留明西側  
海域の断層

北海道電力

⑭ - 24

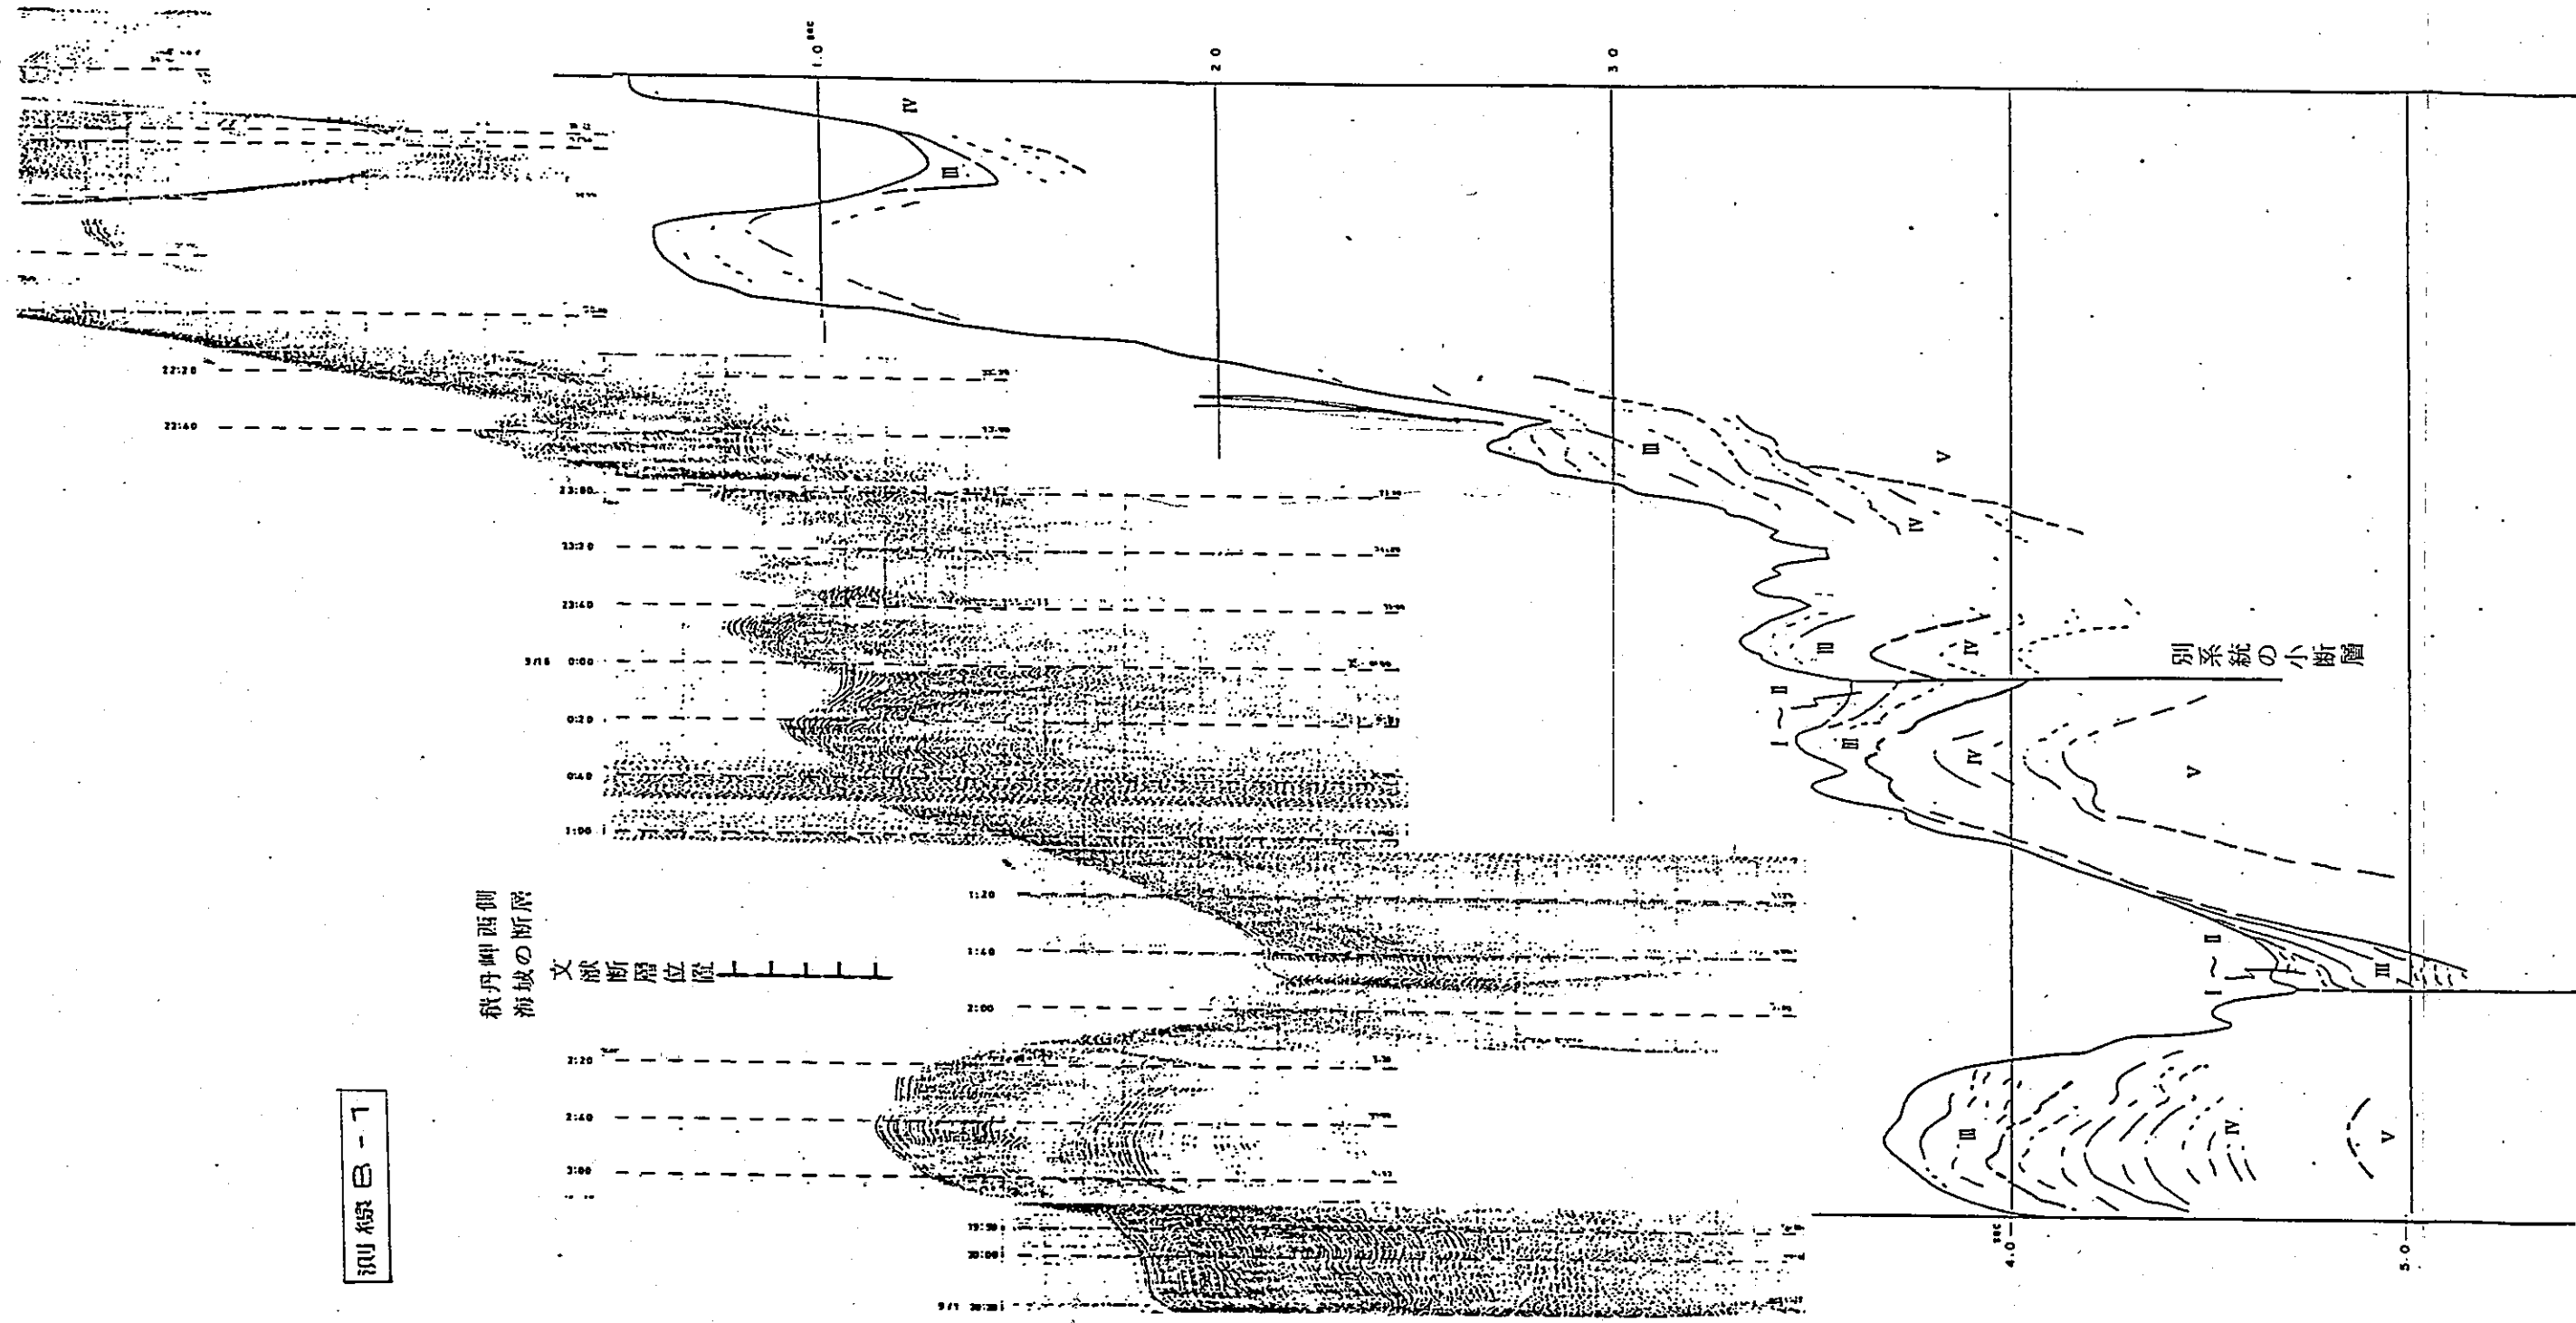
上位層がアバットしていると判断される。

上位層がアバットしていると判断される。

測線B-7

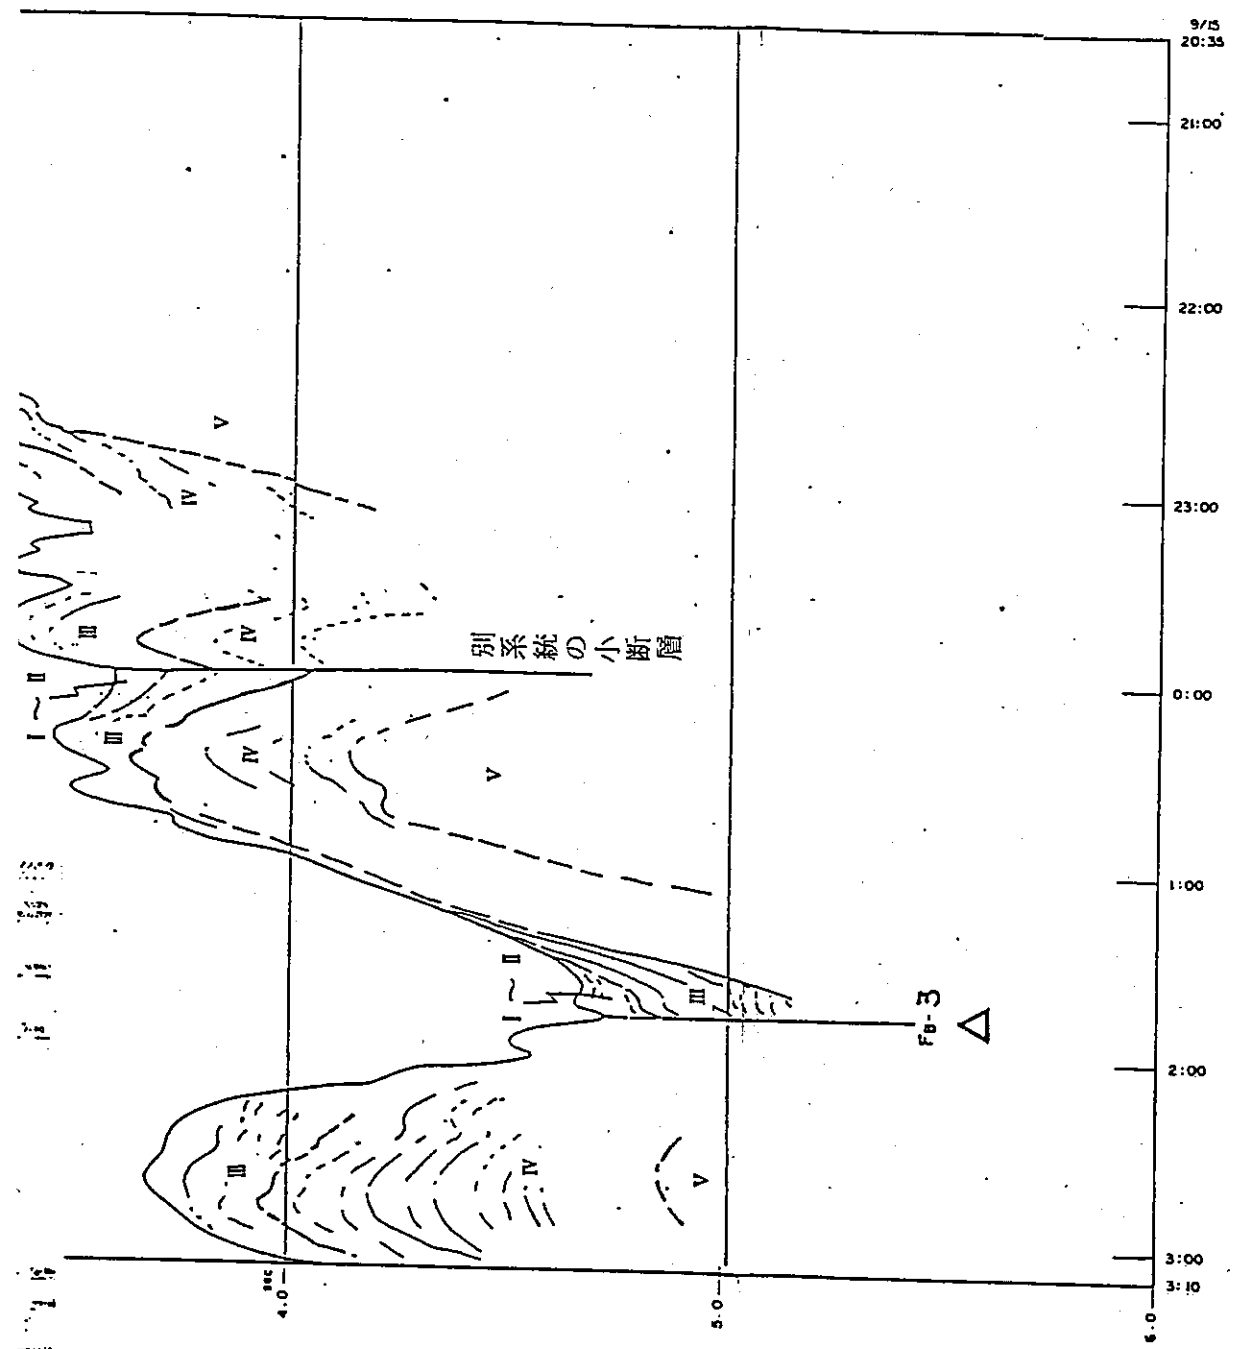
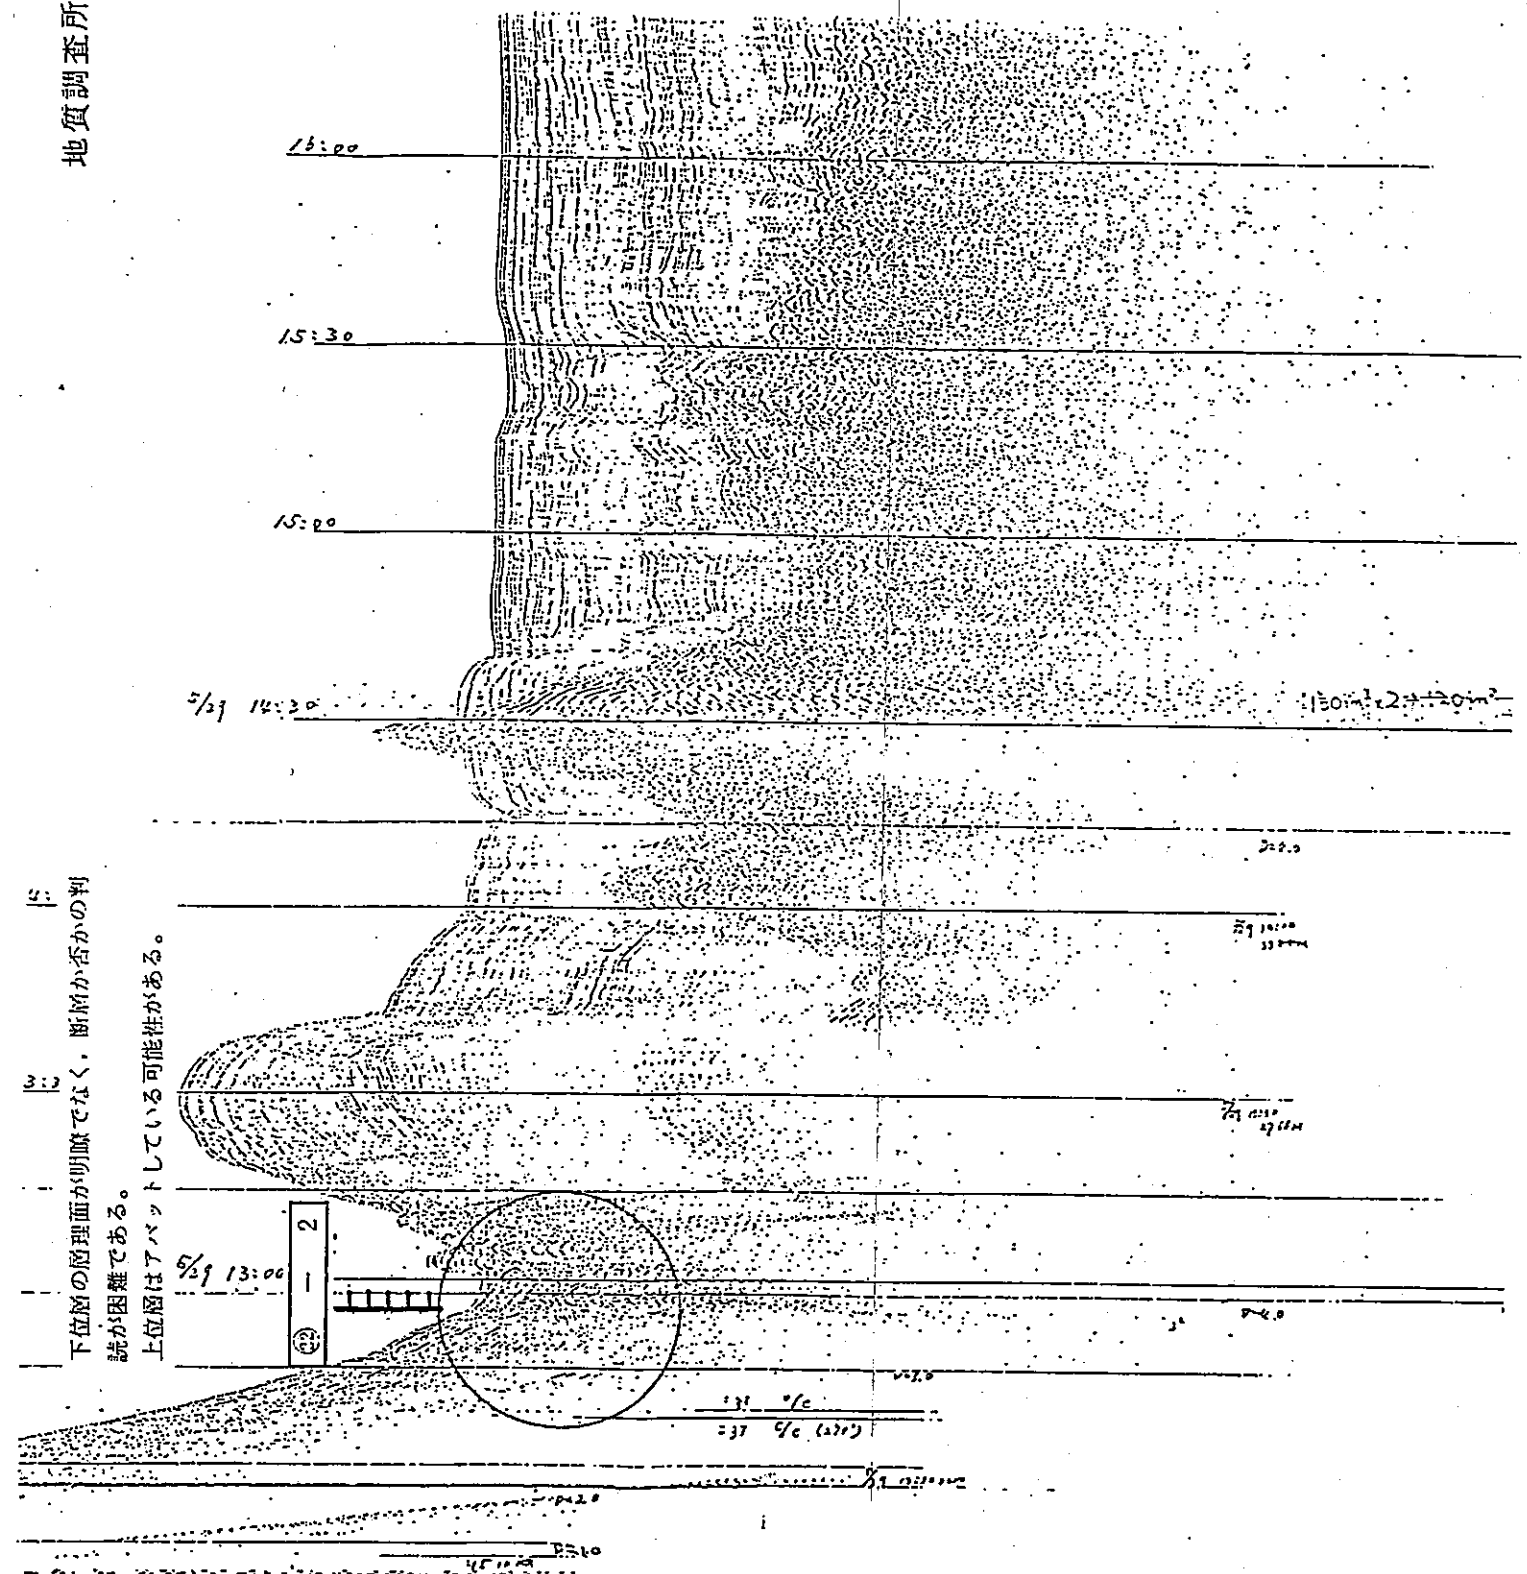
下位層の層理面が明瞭でなく、断層か否かの判  
読が困難である。  
上位層はアバットしている可能性がある。
